Commune d'Entraigues sur la Sorgue

PLAN LOCAL D'URBANISME (PLU)

Modification N° 1 du Plan local d'Urbanisme

**Enquête publique au titre notamment
De l'article L123-13
Du Code de l'Urbanisme**

Photo1

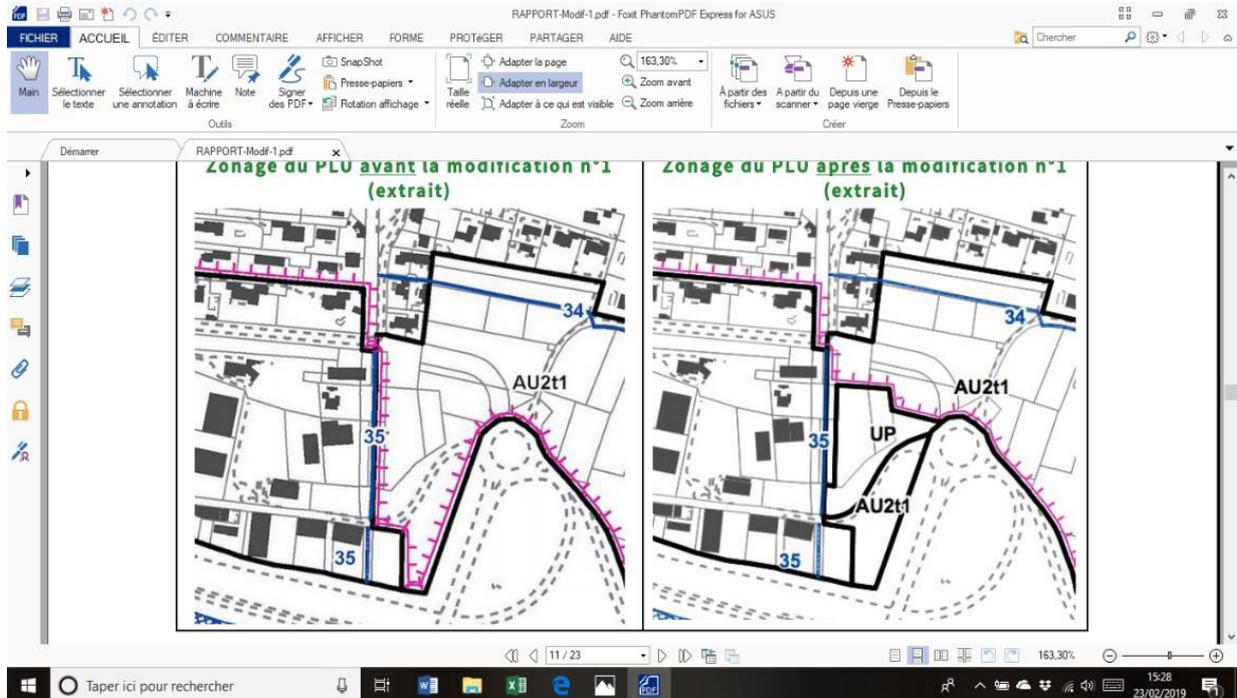
Sachant que le programme de l'OAP met en avant la volonté de la prolongation de l'axe vert, pourquoi la bande de terrain englobant les parcelles BE 374, 375 et 376 qui a été maintenue en zone AU2t1 n'a pas été prolongée au droit de la parcelle BE 206 et cela jusqu'au chemin de la Moinaudière. (Voir photo 1) ?

On constate qu'après modification la « bande étroite » de la zone AU2t1 n'ira pas jusqu'à la voie
